図面・計画書添付書

椙山女学園　星が丘キャンパス大学会館食堂リニューアル工事

東側 吸音ルーバー部下地鉄骨製作図

（東側）吸音ルーバ壁鉄骨下地

（東側）吸音ルーバ壁鉄骨下地 平面1/30

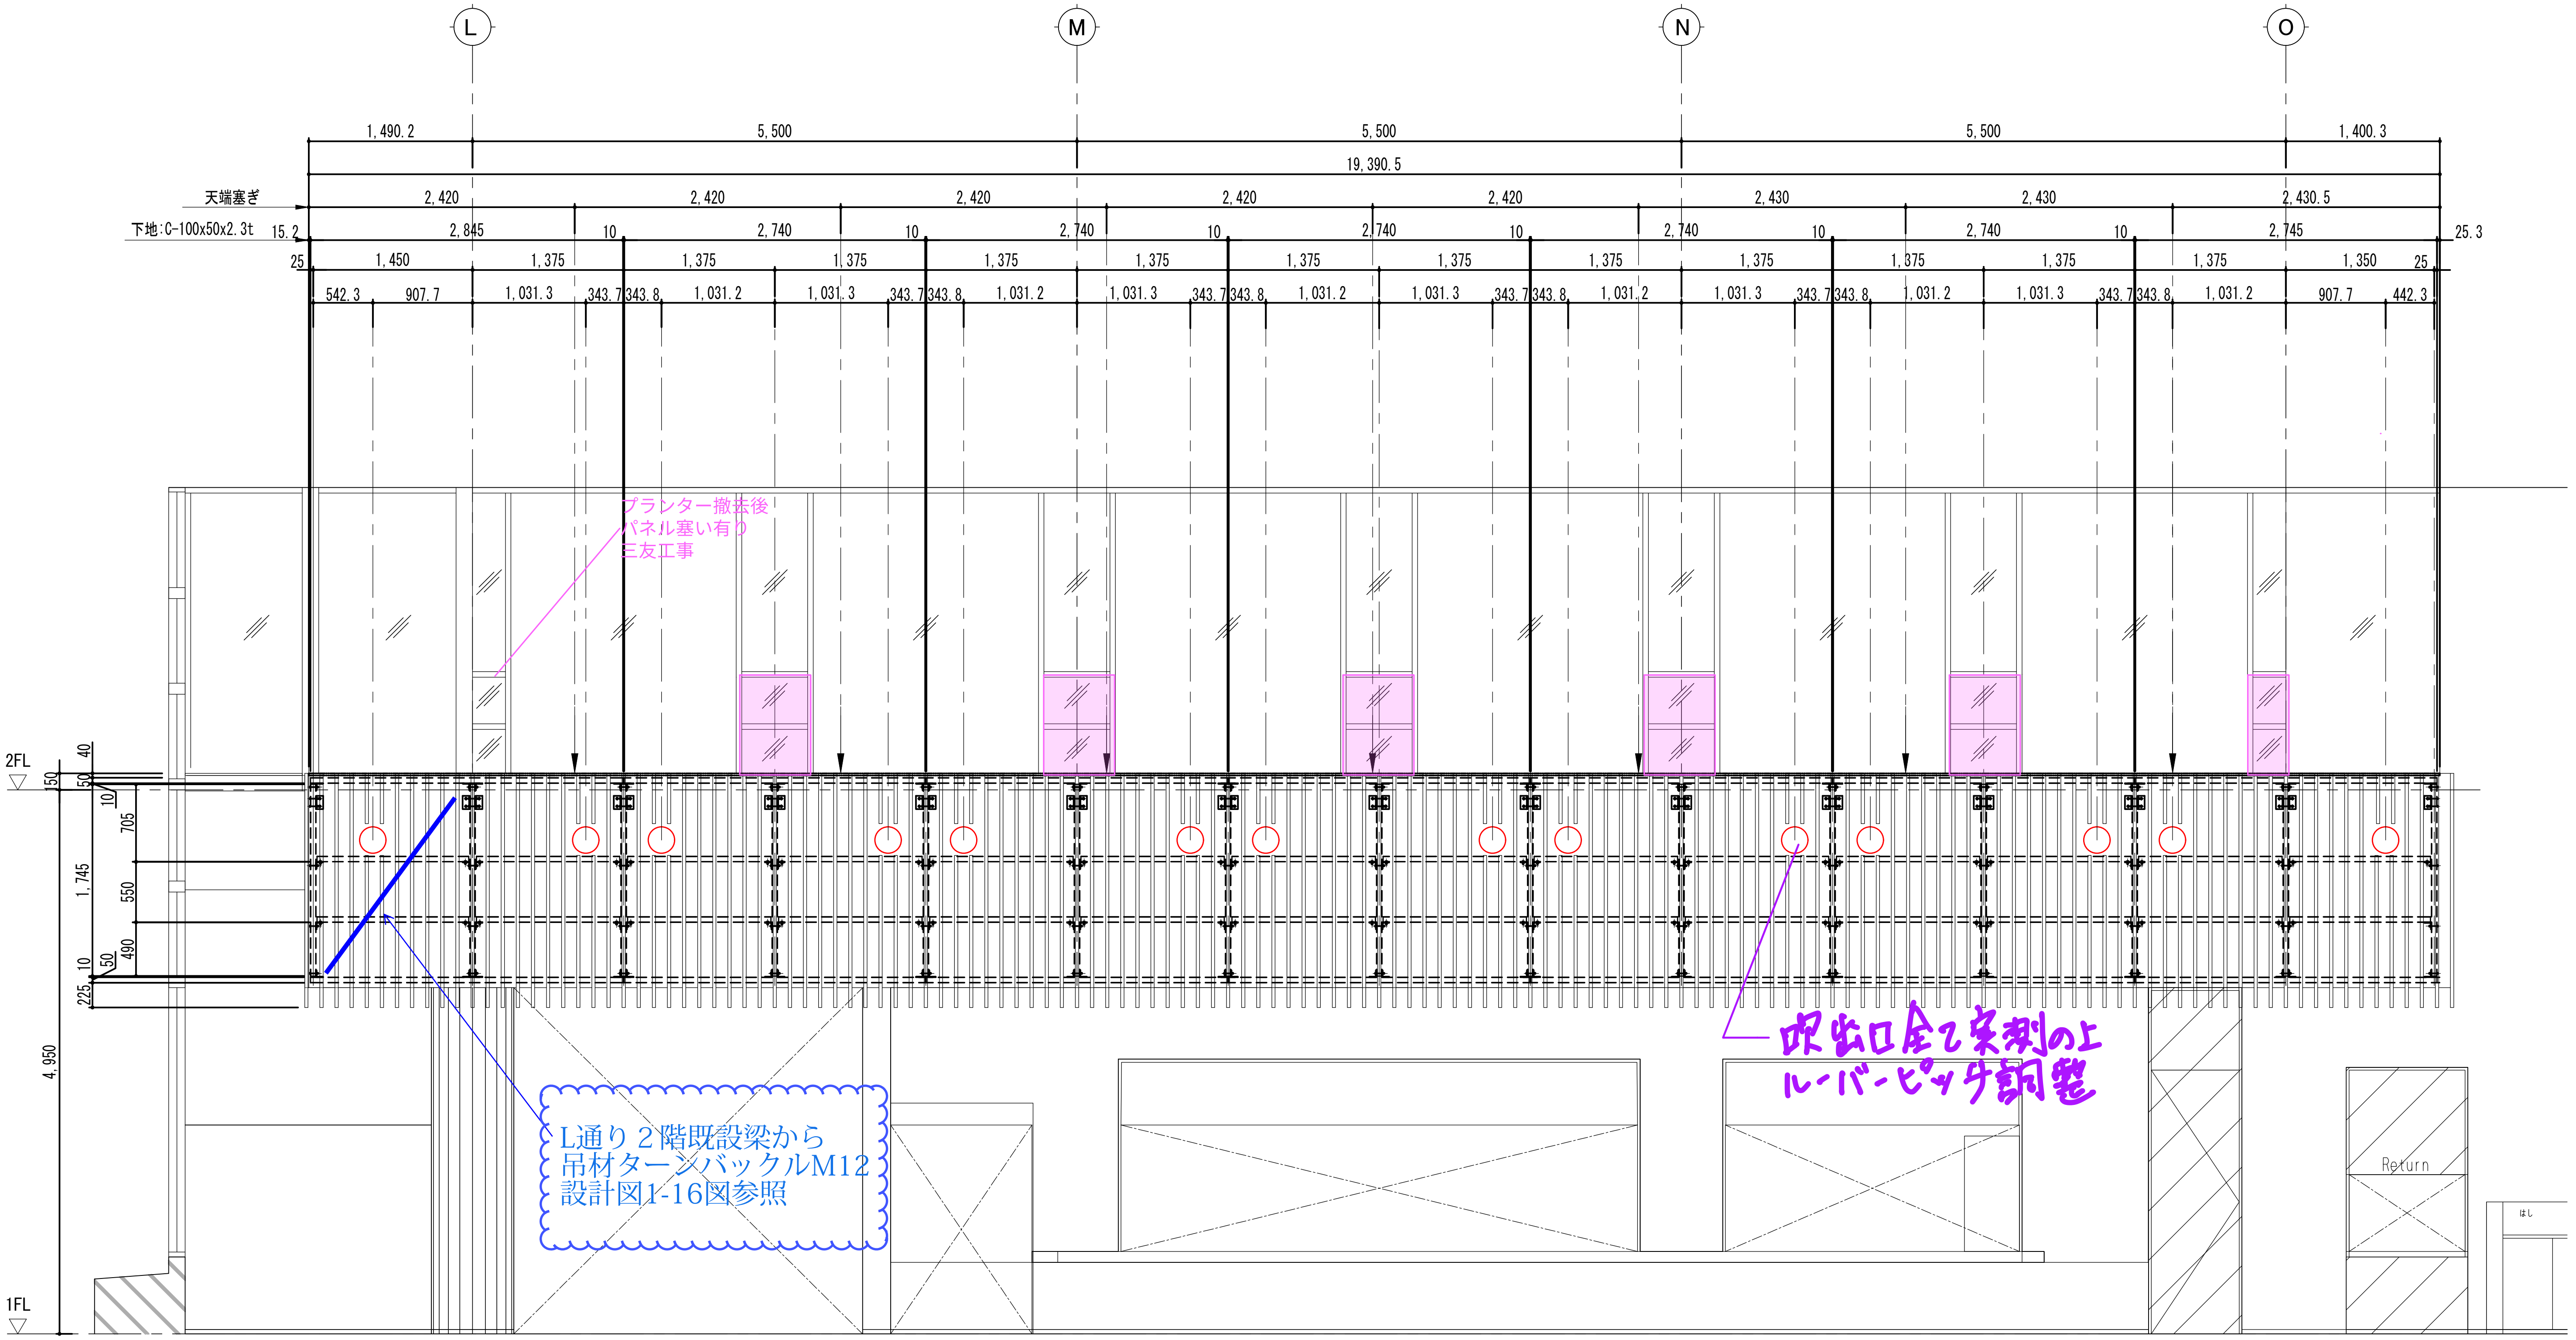
ルーバー割(目地合わせるとこ等)もご確認お願いします

プランター撤去後
パネル塞い有り
三友工事

L通り２階既設梁から
吊材ターンバックルM12
設計図1-16図参照

吹出口全て実測の上
ルーバーピッチ調整

吸音ルーバ壁鉄骨下地　断面1/5

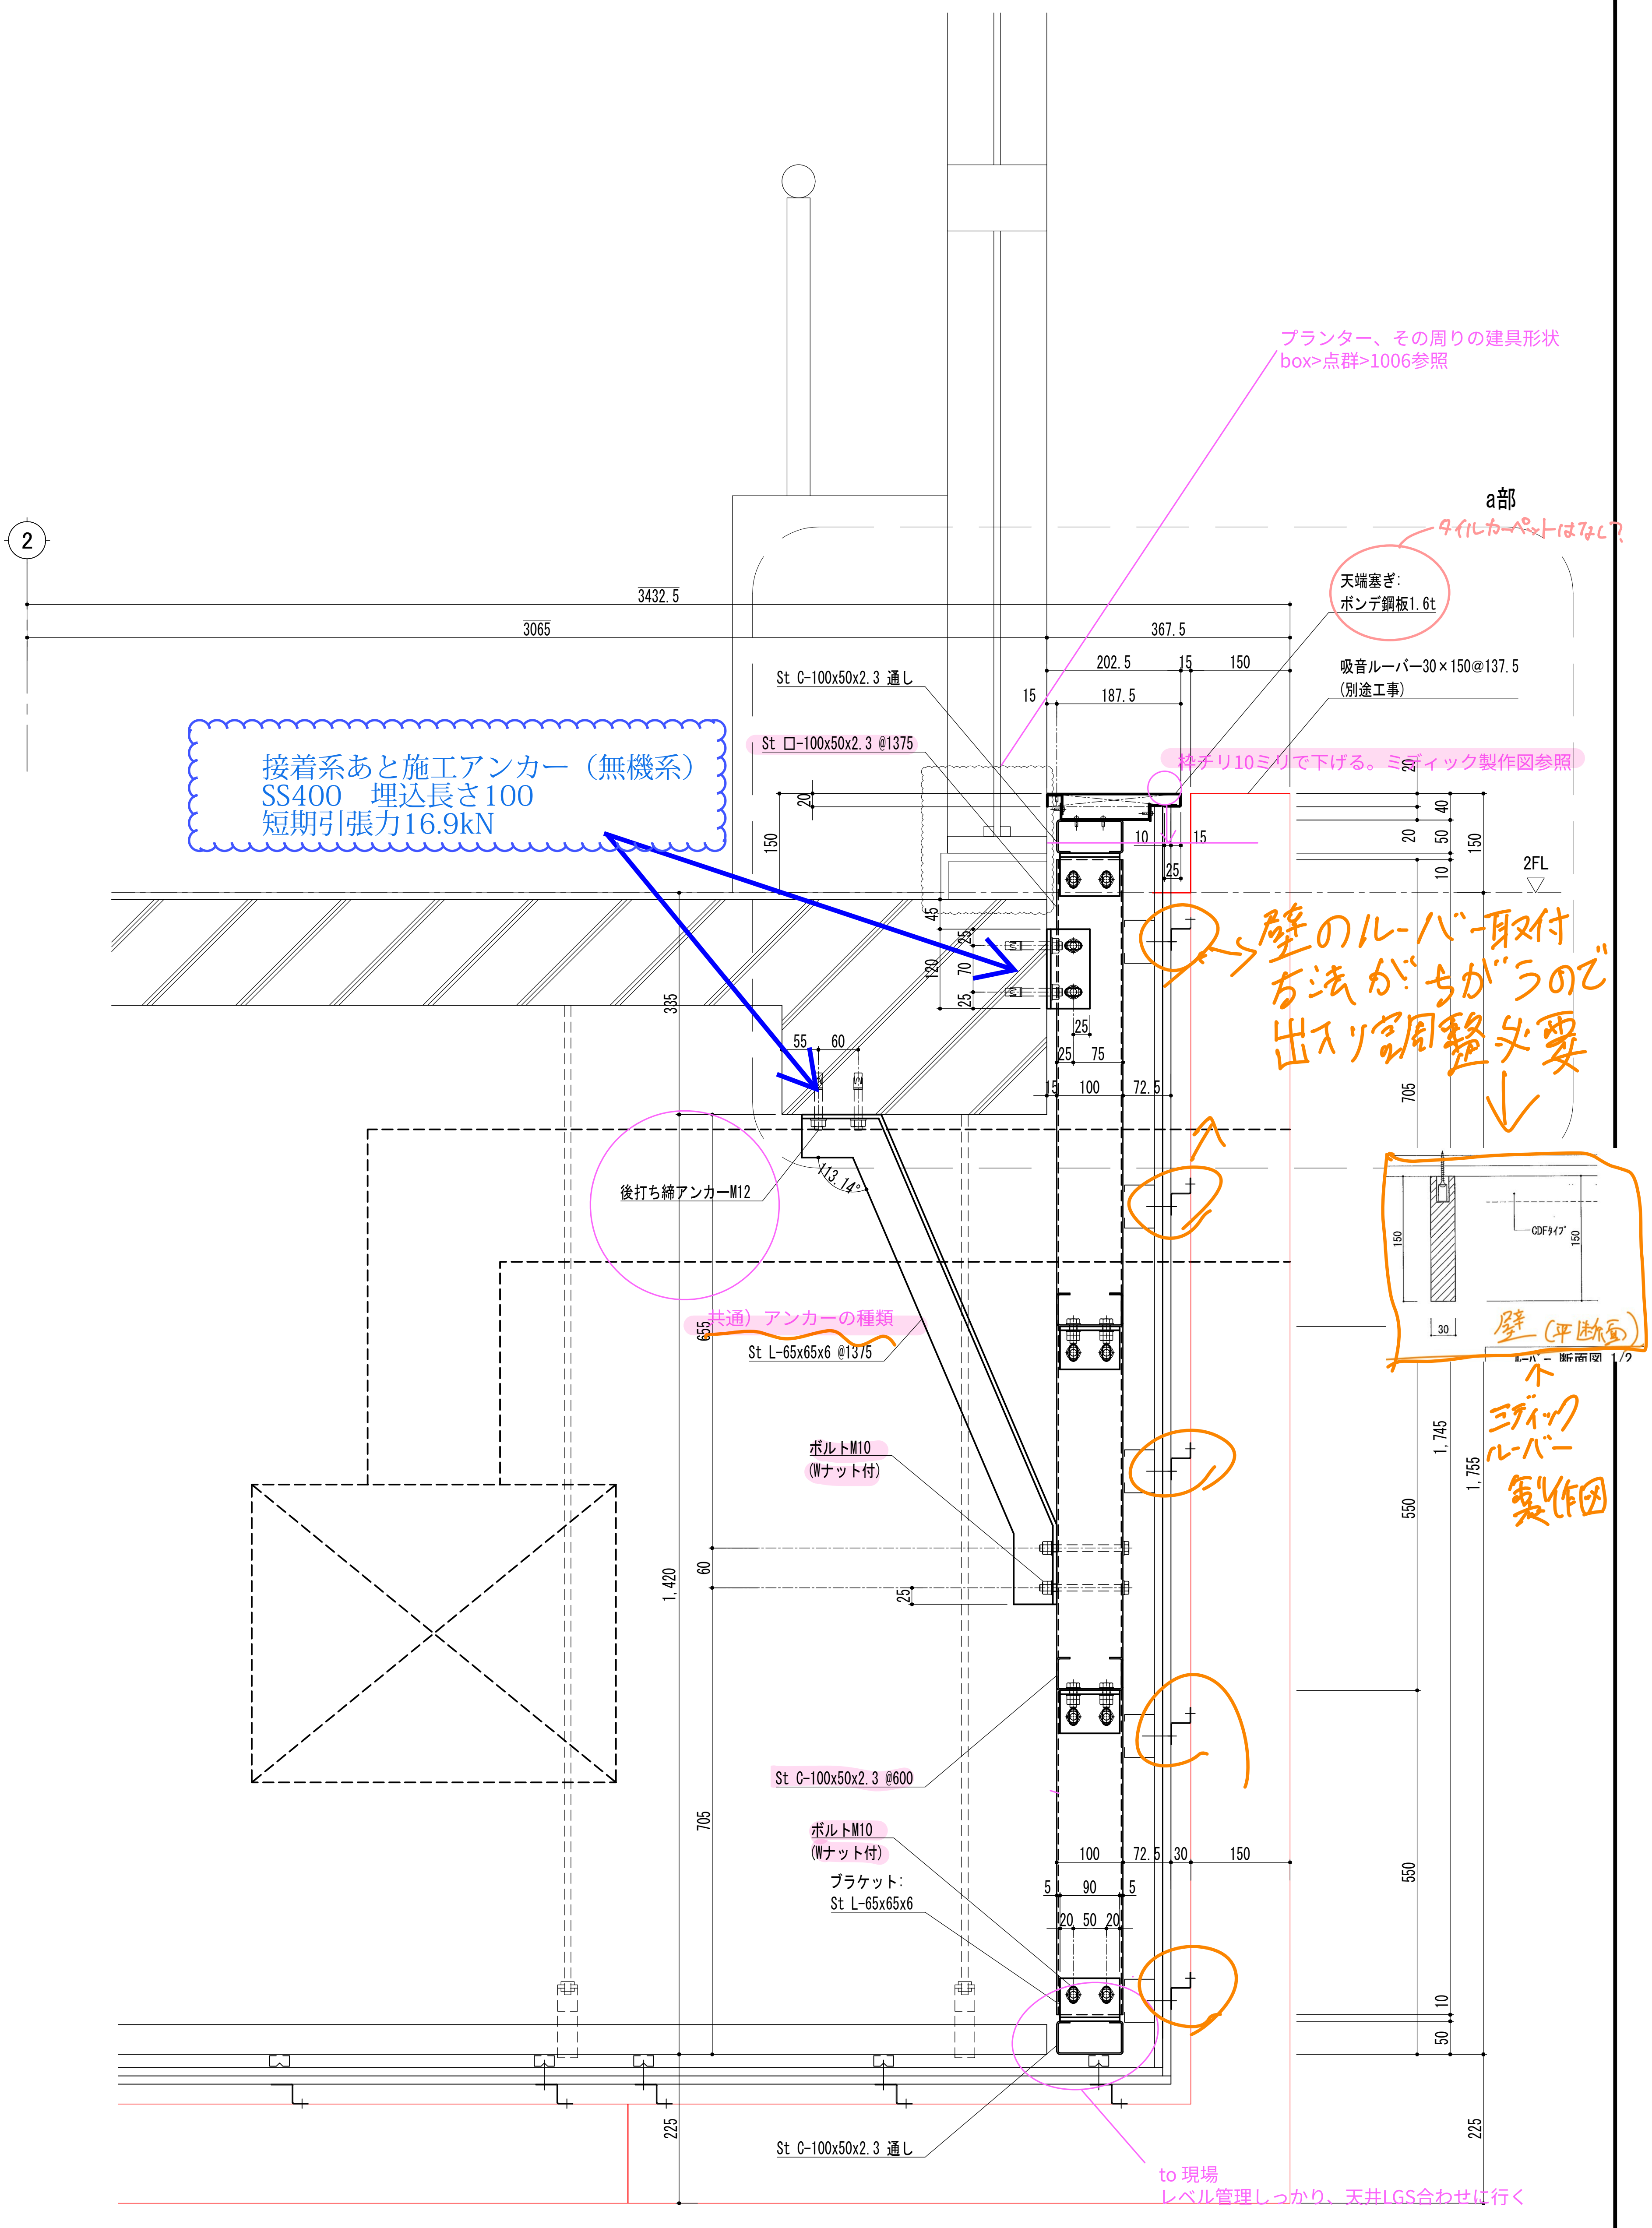
接着系あと施工アンカー（無機系）
SS400　埋込長さ100
短期引張力16.9kN

プランター、その周りの建具形状
box>点群>1006参照

タイルカーペットはなし?

枠チリ10ミリで下げる。ミディック製作図参照

共通）アンカーの種類

壁のルーバー取付方法がちがうので出入り調整必要

to 現場
レベル管理しっかり、天井LGS合わせに行く

a部　詳細図1/2

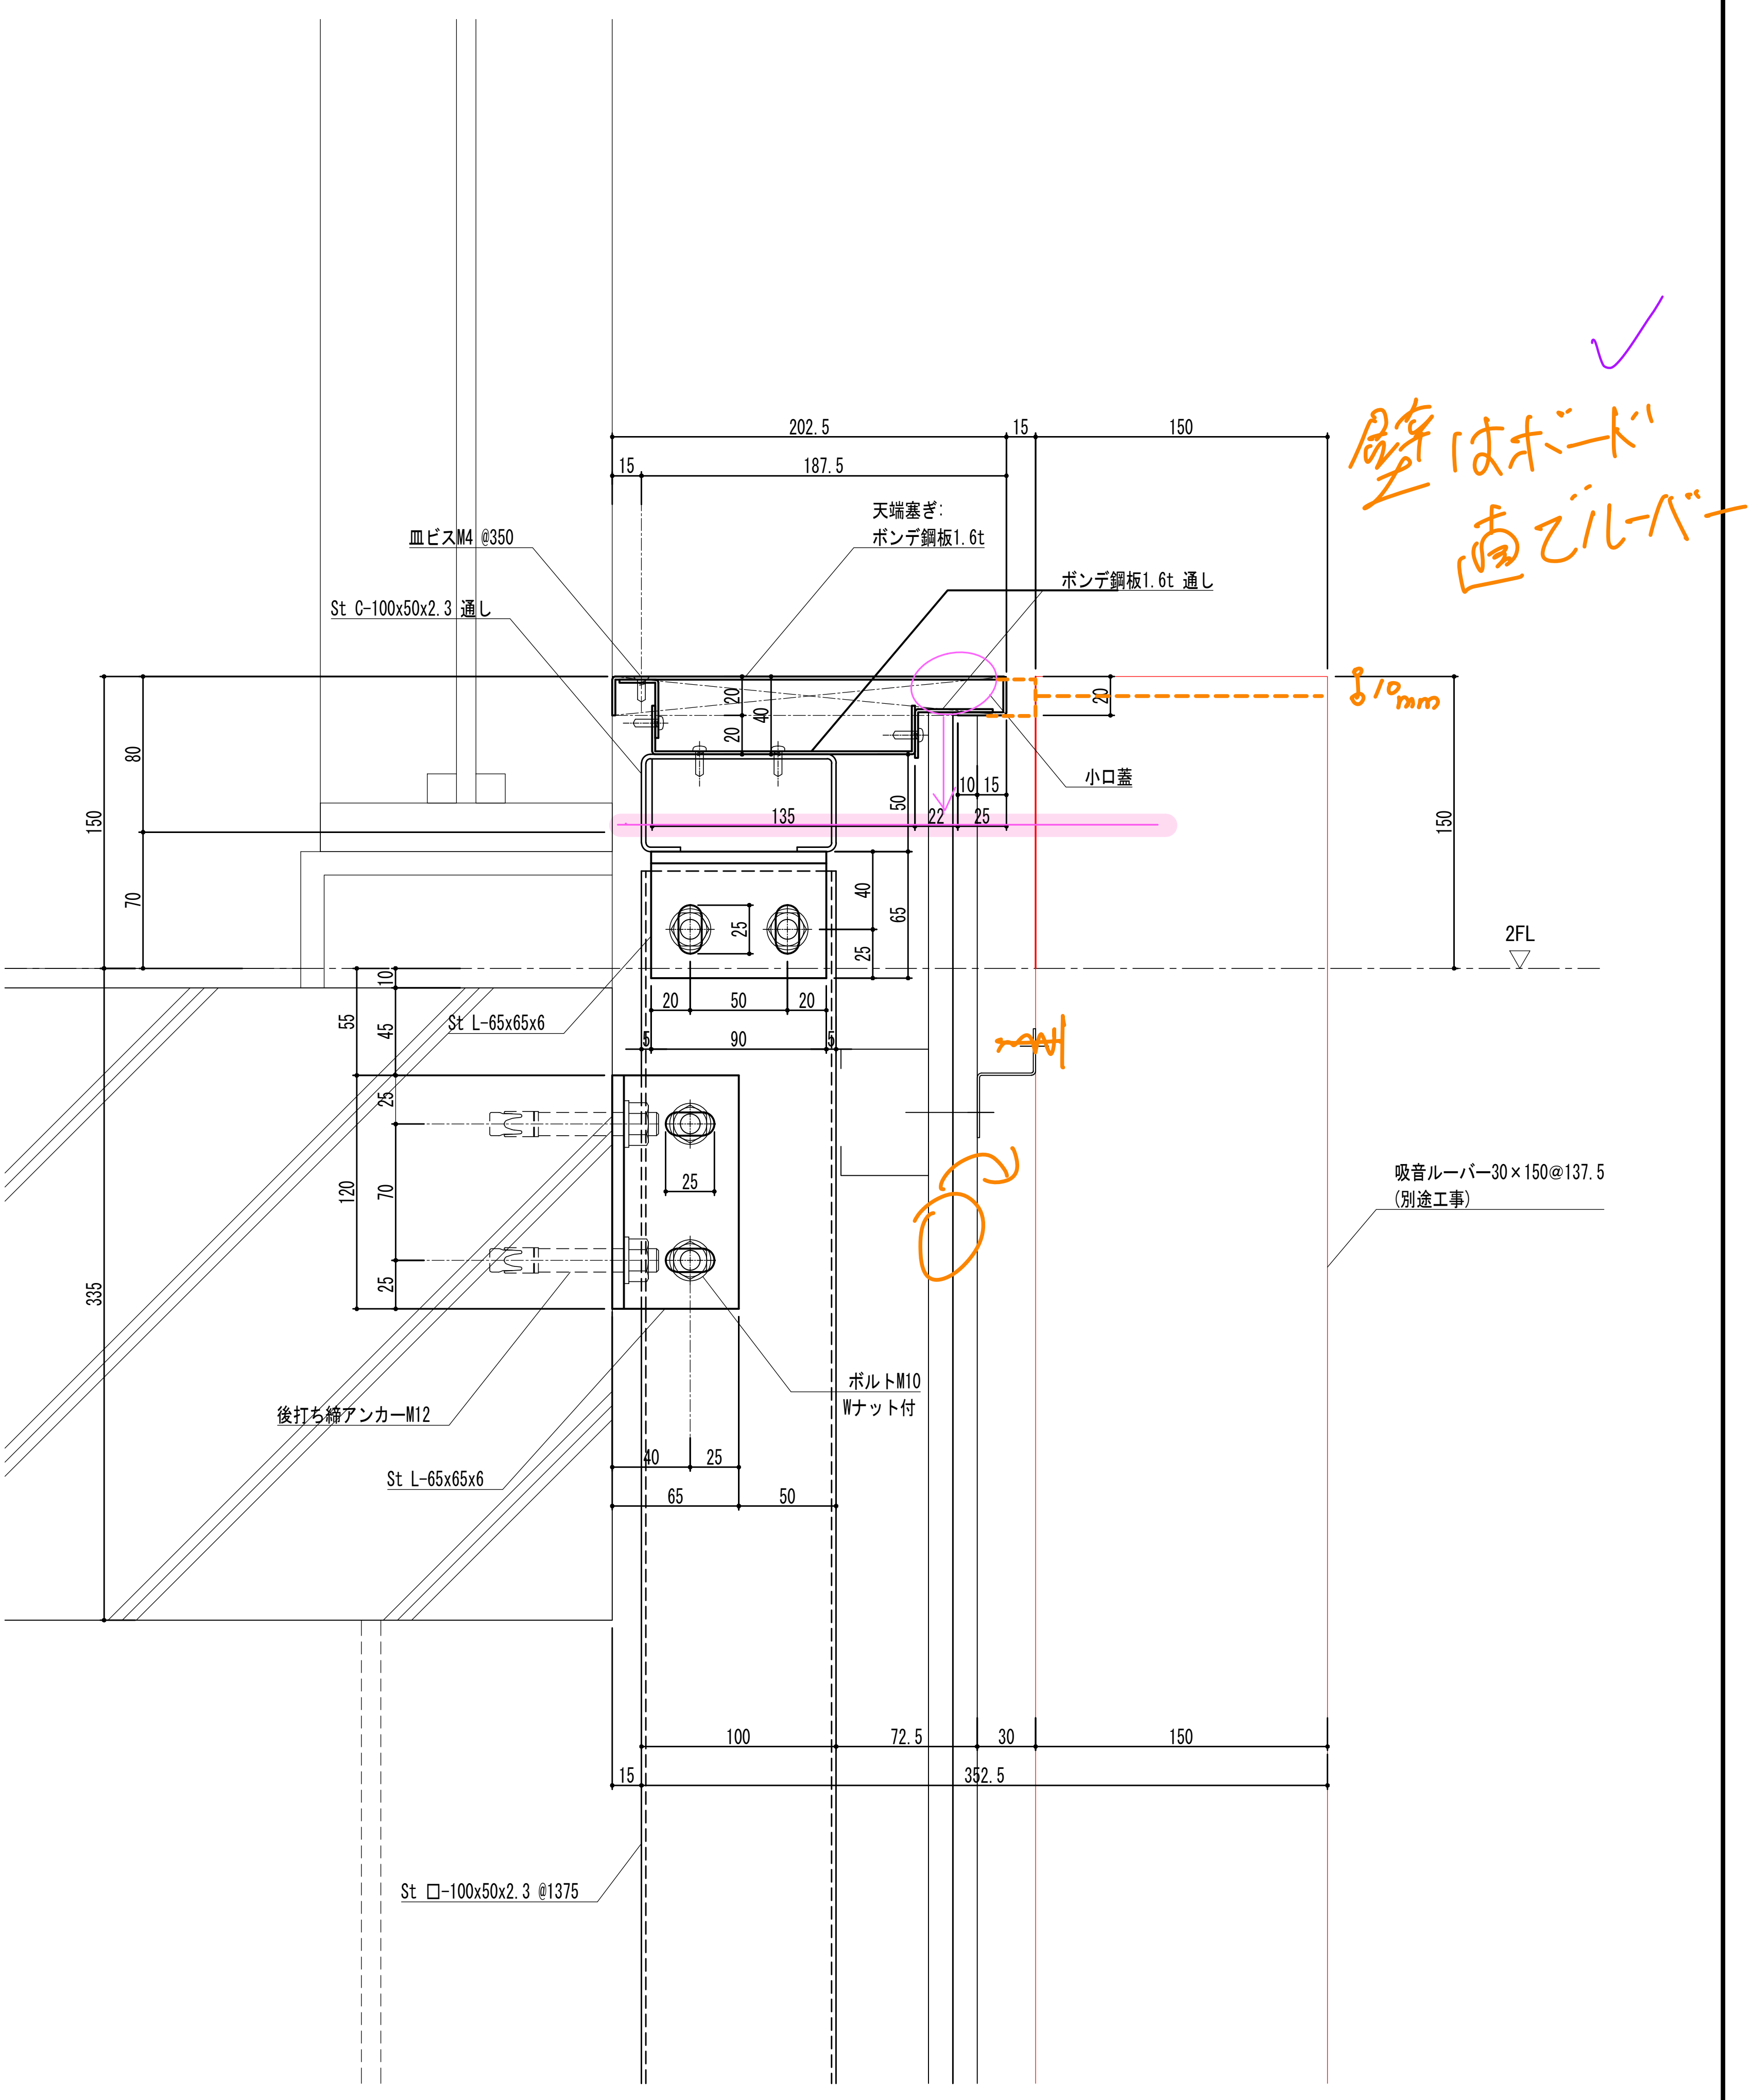
壁はボード
直でルーバー

10mm
